Gremium: Rat der Kreisstadt Siegburg
Sitzung am: 01.07.2021

**Vorhabenbezogener Bebauungsplan Nr. 49
Kaiser-Carré, Wohn- und Geschäftshaus
Plangebiet: Bereich zwischen Kaiserstraße, Cecilienstraße und Theodor-Heuss-Straße im
Siegburger Zentrum**

Eingegangene Stellungnahmen und Abwägungsvorschlag der Stadtverwaltung

Anlagen zu Altlasten und Grundwassermessstellen

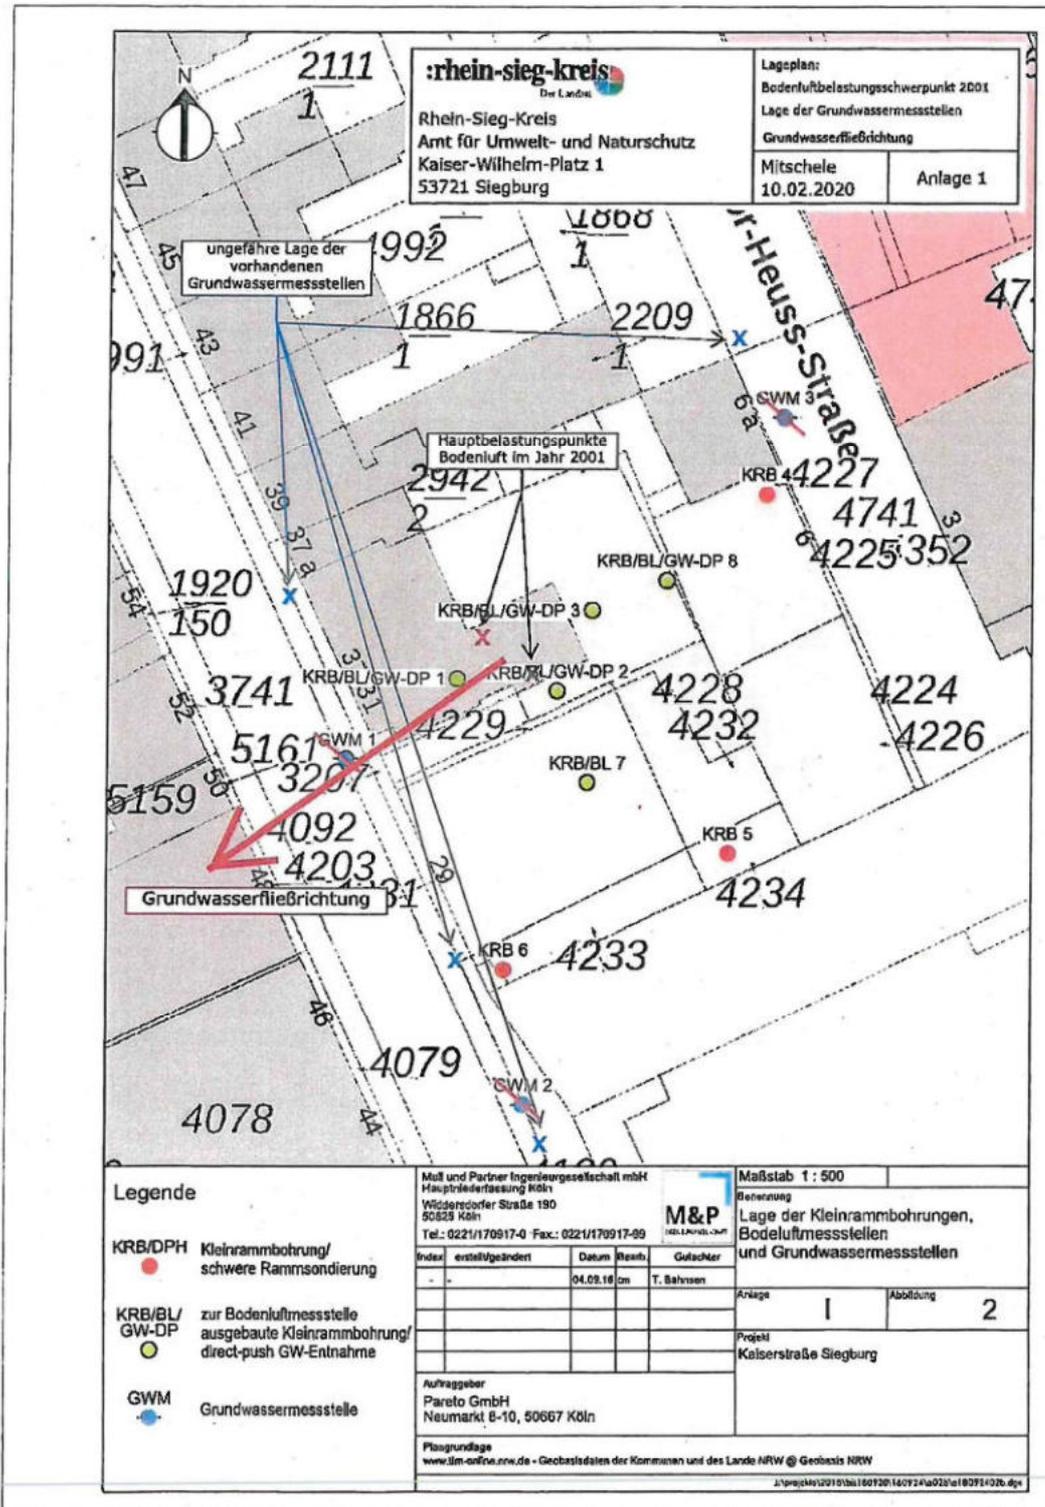
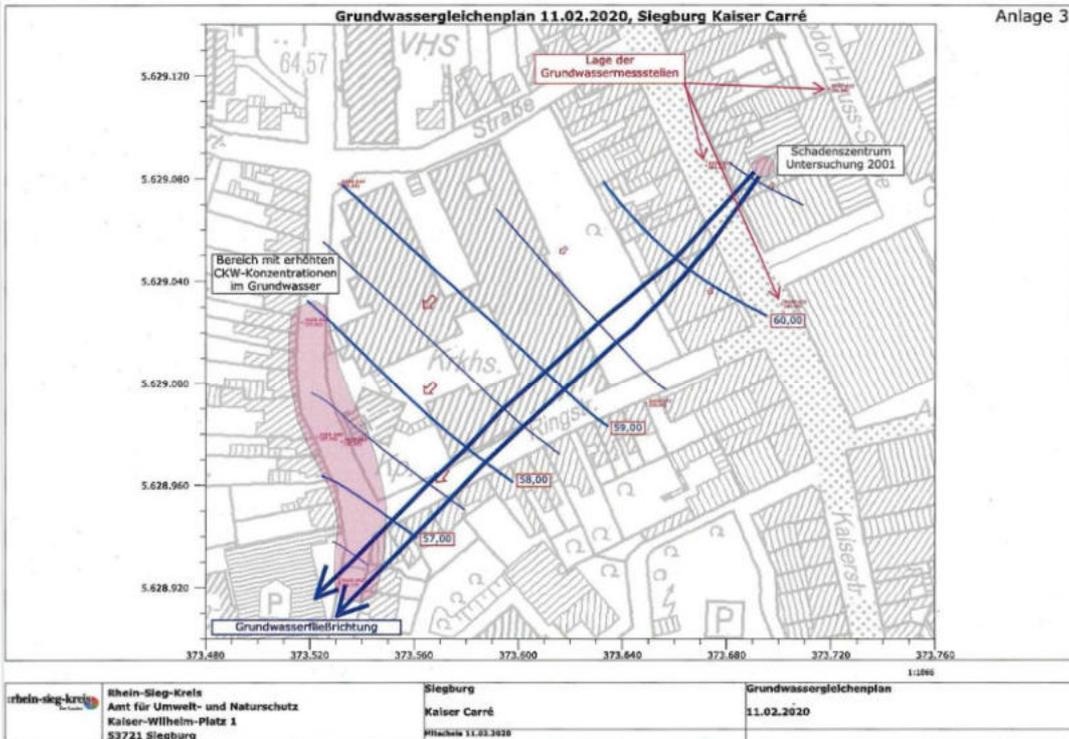
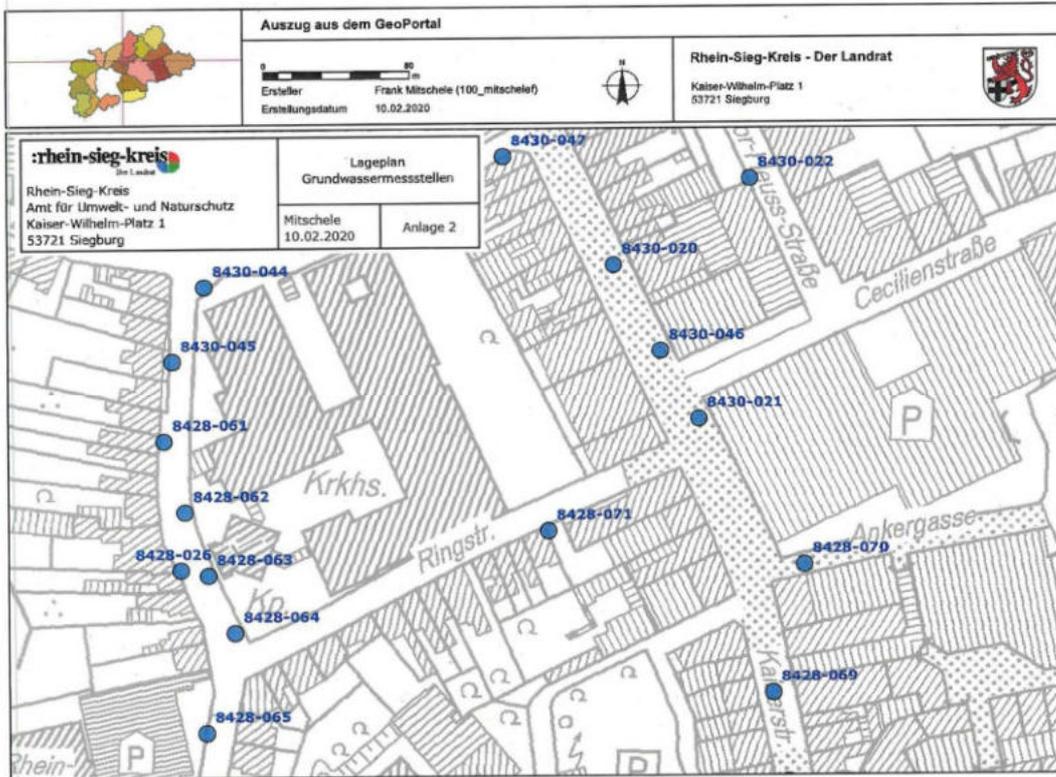
Die Lage der Grundwassermessstellen ist in den vorliegenden Gutachten nicht richtig dargestellt. Die tatsächliche Lage der Grundwassermessstellen (8430-020, 8430-021, 8430-022 und 8430-046) ist den Anlagen 1 und 2 zu entnehmen. Anlage 3 zeigt einen Grundwassergleichenplan (Stichtagsmessung vom 11.02.2020 durch den Rhein-Sieg-Kreis) mit dem markierten Schadenszentrum, den Grundwassermessstellen, der Grundwasserfließrichtung und einem CKW-Grundwasserbelastungsbereich im weiteren Abstrom.

Im nahen Umfeld des Geltungsbereiches des vorhabenbezogenen Bebauungsplanes befinden sich drei Grundwassermessstellen (8430-020, 8430-022, 8430-046 – siehe Anlage 2). Die Grundwassermessstellen sind zu erhalten.

Es wird angeregt, die Grundwassermessstellen in den Planunterlagen zeichnerisch darzustellen und darauf hinzuweisen, dass diese zu erhalten, bzw. bei Zerstörung zu ersetzen sind. Die Koordinaten der Messstellen können den Einmessskizzen (siehe Anlagen 4) entnommen werden.

Die gesamte Auffüllung auf dem Grundstück sowie der belastete Boden im Bereich der ehem. Reinigung werden im Zuge der Baugrubenerstellung vollständig ausgehoben. Maßnahmen zum Schutz der Schutzgüter sowie der Gewährleistung von gesunden Arbeits- und Wohnverhältnissen müssen nur im Zuge der Entsiegelung sowie des Bodenaushubs getroffen werden.
- Grundwassermessstellen
Die Lage der Grundwassermessstellen wurde in der „Orientierenden Altlastenuntersuchung“, M&P Ingenieurgesellschaft mbH korrigiert. In den Bebauungsplan wurde ein Hinweis auf die Notwendigkeit der Erhaltung der vorhandenen Grundwassermessstellen (8430-020, 8430-022, 8430-046) aufgenommen.
- Grundwasserschutz
Der Hinweis, dass eine Entwässerung von Baugruben einer wasserrechtlichen Erlaubnis bedürfe, wird im Rahmen der Projektrealisierung berücksichtigt.

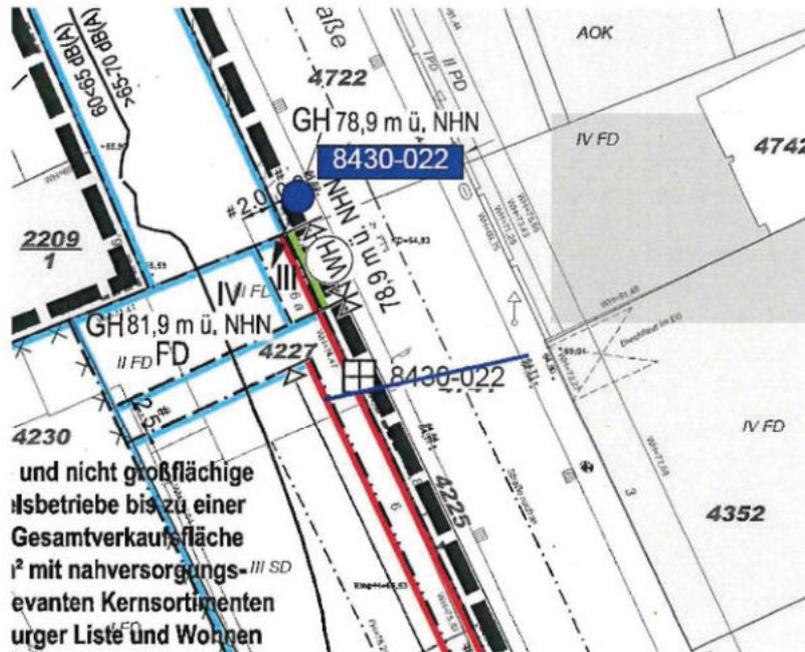
Es wird darauf aufmerksam gemacht, dass die Lage der Grundwassermessstelle 8430-022 (so im VEP-Entwurf, Blatt 1) falsch dargestellt ist. Die richtige Lage ist der nachfolgenden Abbildung zu entnehmen:

Die Lage der Grundwassermessstellen 8430-022 wird im Bebauungsplan korrigiert.

Abb.3

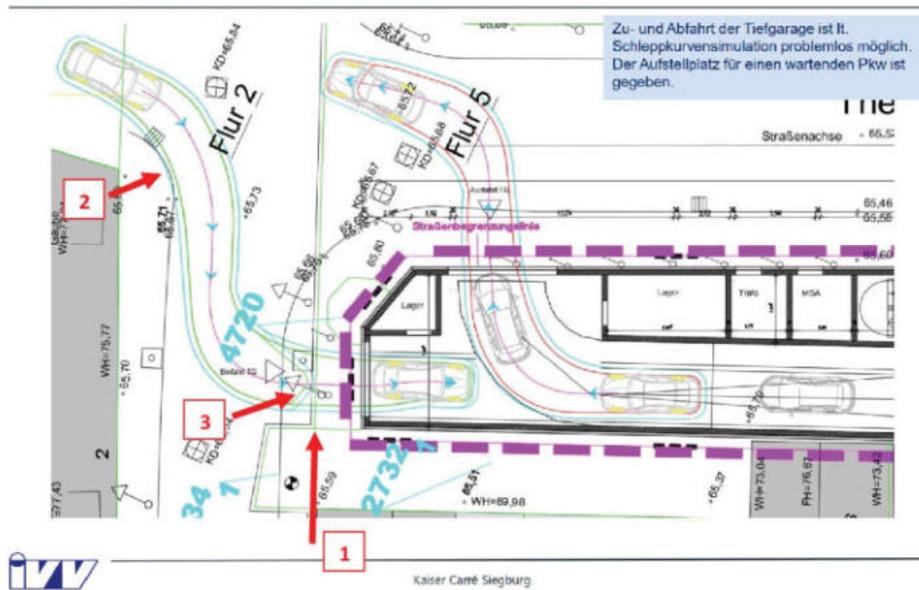
Dazu ist erst einmal festzustellen, dass diese Skizze nicht mehr dem aktuellen Stand der Planung der Pareto GmbH entspricht. Ein kleines Detail wurde gegenüber der vorhergehenden Planung geändert, was leicht übersehen werden kann. Vorher war das Technik Gebäude schätzungsweise 2m kürzer (genauere Maße sind aus den Plänen nicht zu erkennen). Ursprünglich ging das Gebäude nicht bis ganz an die Grundstücksgrenze an der Kronprinzenstraße. Die vorher gerade, abgeschrägte Ecke ist jetzt eine Rundung, entsprechend der Grundstücksgrenze. Zumindest sieht das in den mir zugänglichen Plänen so aus. Abb. 4 und 5 alte Version. Abb.6 und 7 aktuelle Version. Das bedeutet, dass die Einfahrt in Abb.3 jetzt auf Höhe der Grundstücksgrenze liegt, an der Stelle, die mit dem Pfeil „1“ markiert ist.

Abb.8

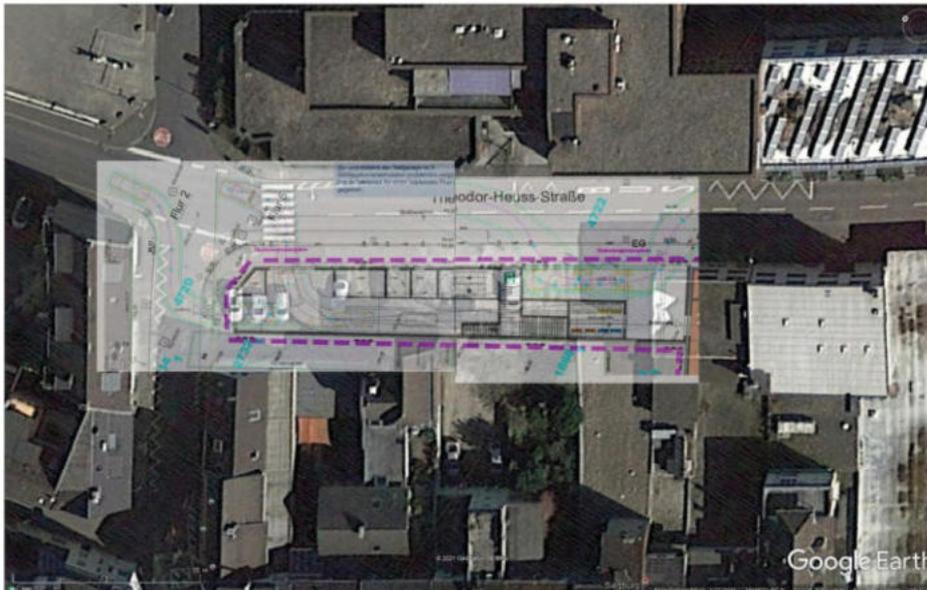
In Abb.3 ist eine Simulation dargestellt, die zeigen soll, dass die Einfahrt von der Kronprinzenstraße problemlos möglich ist. Aus eigener Erfahrung als Anwohner, der dort häufiger einfahren muss, kann ich das nicht bestätigen. Auf den ersten oberflächlichen Blick erscheint es vorteilhaft, wenn man aus Richtung Johannesstraße dort scheinbar gerade mit einem kleinen Schlenker einfahren kann. Wenn man sich die Kurve aber einmal genauer anschaut, erkennt man, dass in Fahrtrichtung an der Ecke der Kronprinzenstraße die äußere rechte blaue Linie schon die Bordsteinkante überschreitet (Pfeil 2). Kein Fahrer wird so dicht, quasi mit der Felge am Bordstein fahren. Man muss schon sehr genau dieser Ideallinie folgen um die Einfahrt genau zu treffen. Das heißt, scharf rechts, ein kleines Stück

Hier fällt in der Montage Abb. 8 als erstes auf, dass die geplante Ausfahrt genau auf dem aktuell vorhandenen Fußgängerüberweg liegt. Das ist wenig sinnvoll und möglicherweise auch gar nicht zulässig. Da fehlt mir die Rechtskenntnis. Der Fußgängerüberweg müsste verlegt werden. Nach links, auf die andere Seite der Kreuzung ist äußerst ungünstig, da hier die Gehwege sehr schmal sind und vor allem Busse dort sehr dicht am Rand fahren. Nach rechts bedeutet, dass alle Fußgänger die von der Kaiserstraße kommen und über die Theodor-Heuss-Straße wollen, zuerst an der Einfahrt der Tiefgarage vorbei müssen und dann auch noch an der Ausfahrt. Das bringt eine zusätzliche Gefährdung für die Fußgänger, da die aus der Tiefgarage ausfahrenden Fahrzeuge aufgrund der engen Ausfahrt mit der Motorhaube erst mal auf den Gehweg fahren müssen, um überhaupt was sehen zu können. Fraglich ist auch, ob die Fußgänger den neuen Überweg annehmen oder lieber doch ähnlich der bisherigen Strecke dann nahe der Einmündung die Straße überqueren. Aus Bequemlichkeit oder um nicht an der Ausfahrt vorbei zu müssen. Wie schon gesagt, der Überweg ist nicht ohne Grund genau an dieser Stelle.

Abb.13

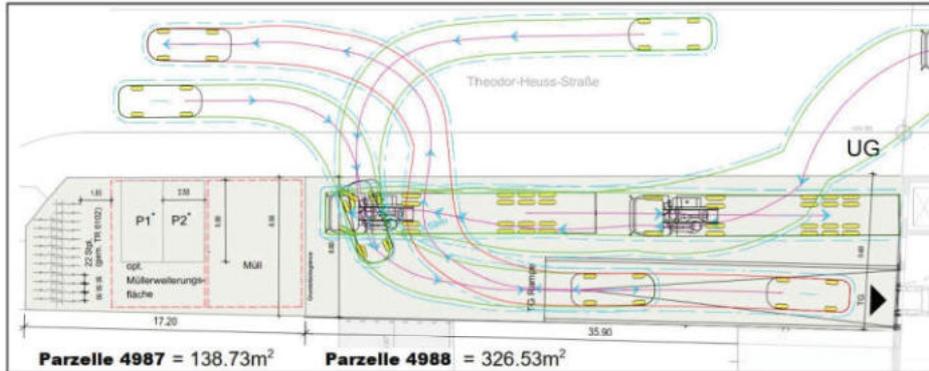
Ich habe diese Zeichnung ebenfalls auf das Luftbild gelegt.

Bezüglich des Ausfahrtswinkels gibt es keinen Unterschied.

Da die Ausfahrt aber jetzt eine Einheit mit der Einfahrt bildet, ist die Sicht nach links, durch das breitere Tor deutlich besser. Auch hier muss der Fahrer sich hauptsächlich auf den Verkehr auf dem geraden Teilstück der Theodor-Heuss-Straße konzentrieren. Der Fußgängerüberweg ist weit genug weg um reagieren zu können. Ebenso die Kreuzung. Einfahrende Fahrzeuge (auch RTW mit Blaulicht) sind früh genug zu sehen. Auch die über die Kreuzung einfahrenden Fahrzeuge sehen die an der Ausfahrt der Tiefgarage ausfahrenden Fahrzeuge früh genug.

Abb. 1

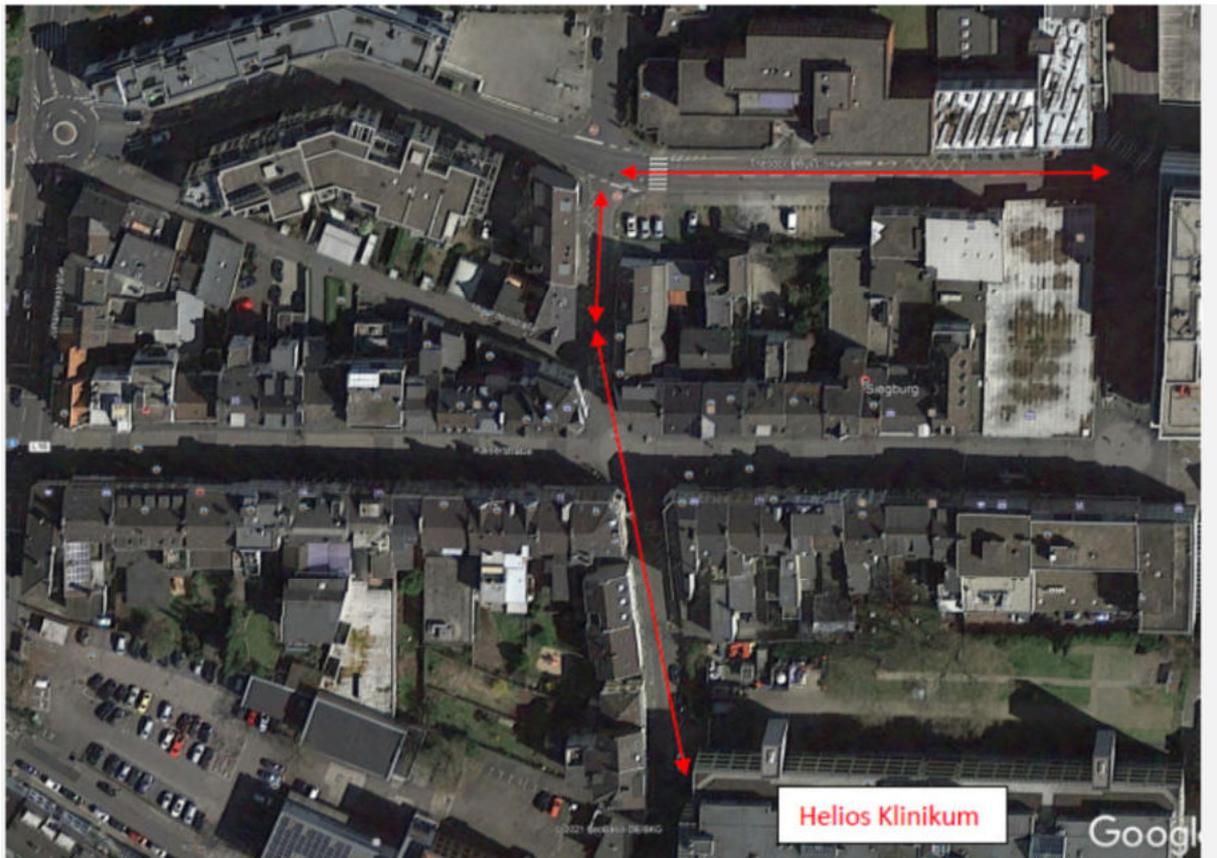
„Die Kreuzung Theodor-Heuss-Straße und Kronprinzenstraße ist aus Richtung Kaiserstraße nicht ungefährlich. Besonderheit ist, dass in dieser Richtung die Theodor-Heuss-Straße nach links, Richtung Johannesstr. nicht einsehbar ist. Die Theodor-Heuss-Straße stößt zum einen nicht in einem 90° Winkel auf die Kreuzung und hat im weiteren Verlauf Richtung Johannesstraße noch einen Knick. Aufgrund gehäufter Unfälle, wurde dort auf der Straße als Warnung auf beiden Seiten ein großes „Stop“ Zeichen auf die Fahrbahn gemalt und gegenüber auf der Ecke der AOK ein Spiegel aufgestellt, damit man die Theodor-Heuss-Straße wenigstens bis zum Knick einsehen kann. Für die Gegenrichtung der Kronprinzenstraße ist an der Ecke Kronprinzenstraße 2 ebenfalls ein Spiegel montiert. Aus eigener Erfahrung als Anwohner, der dort häufig ausfahren muss, kann ich nur sagen, dass es immer heikel ist, gerade wenn man links abbiegen will. Einerseits muss man den Verkehr von rechts beachten (mit häufigen Busverkehr), den Gegenverkehr aus der Kronprinzenstraße gegenüber und schließlich den Verkehr von links, der im Spiegel je nach Lichtverhältnissen sehr schwer zu erkennen ist. Wenn die Fahrzeuge tagsüber kein Licht eingeschaltet haben und die Straße im Schatten liegt, muss man schon genau hinsehen, welche Fahrzeuge die im Spiegel zu sehen sind in Richtung Johannesstraße fahren und damit ungefährlich, oder Richtung Kreuzung. Teilweise fahren die Fahrzeuge auch so schnell, dass wenn diese kurz vor dem Knick noch nicht sichtbar waren, dann wenn man dann nach links abbiegt schon dicht an der Kreuzung sind. Ich erlebe selber immer wieder mal Situationen wo es knapp wird. Von Zuhause höre ich immer wieder mal lautes Hupen von der Kreuzung als Folge solcher Situationen. Teilweise, je nach Wetterverhältnis ist dieser Spiegel auch beschlagen und damit unbrauchbar.“

Abb.3

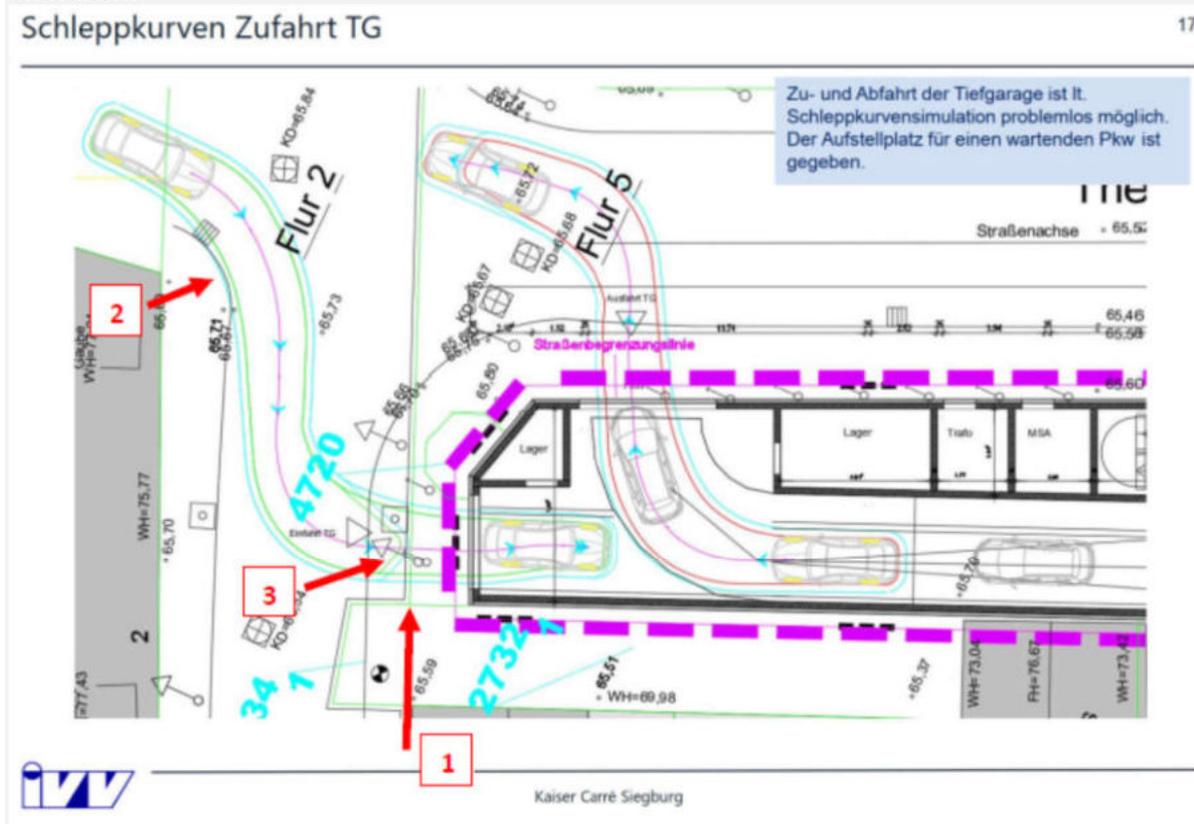
Dazu ist erst einmal festzustellen, dass diese Skizze nicht mehr dem aktuellen Stand der Planung der Pareto GmbH entspricht. Ein kleines Detail wurde gegenüber der vorhergehenden Planung geändert, was leicht übersehen werden kann. Vorher war das Technik Gebäude schätzungsweise 2m kürzer

(genauere Maße sind aus den Plänen nicht zu erkennen). Ursprünglich ging das Gebäude nicht bis ganz an die Grundstücksgrenze an der Kronprinzenstraße. Die vorher gerade, abgeschrägte Ecke ist jetzt eine Rundung, entsprechend der Grundstücksgrenze. Zumindest sieht das in den mir zugänglichen Plänen so aus. Abb. 4 und 5 alte Version. Abb.6 und 7 aktuelle Version.

Ausschnitt aus dem Entwurf des vorhabenbezogenen Bebauungsplans – Stand: erneute Offenlage

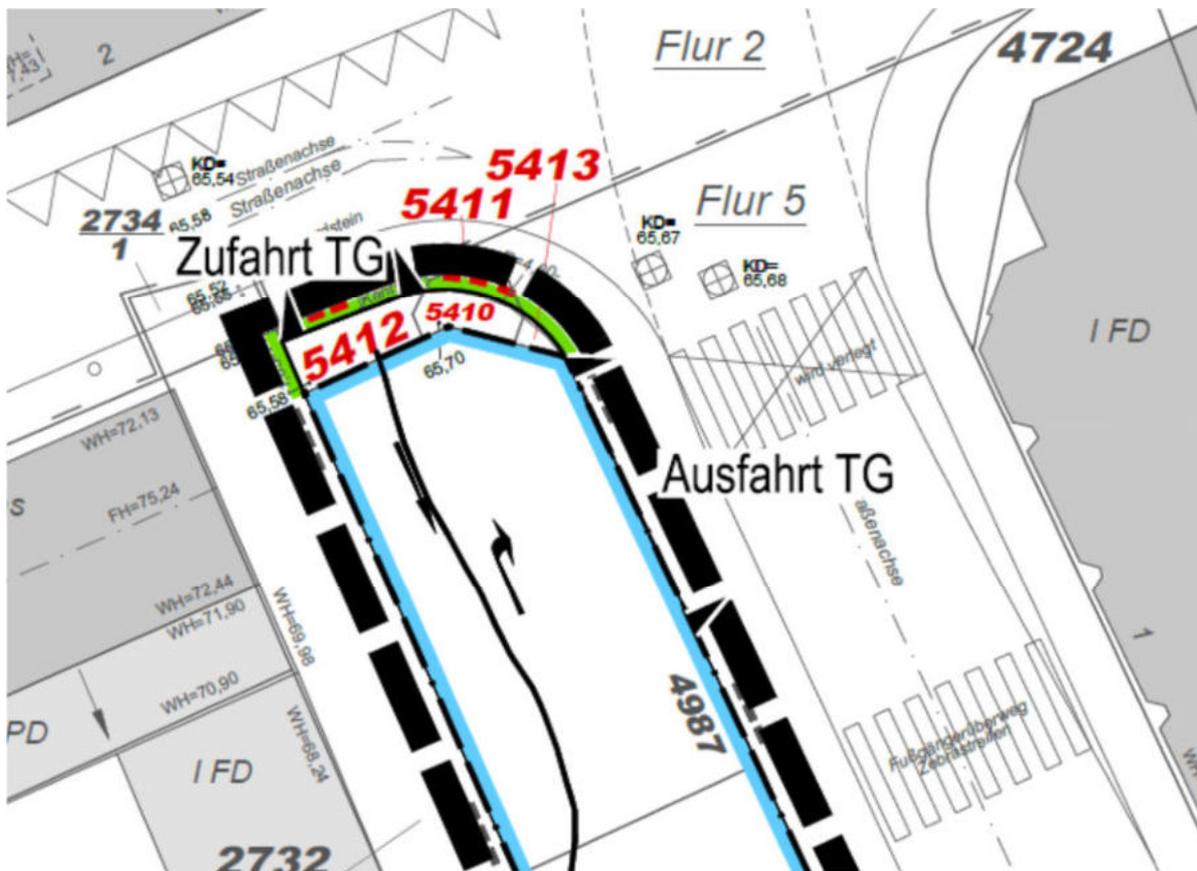
Das bedeutet, dass die Einfahrt in Abb.3 jetzt auf Höhe der Grundstücksgrenze liegt, an der Stelle, die mit dem Pfeil „1“ markiert ist.“

Stellungnahme der Verwaltung
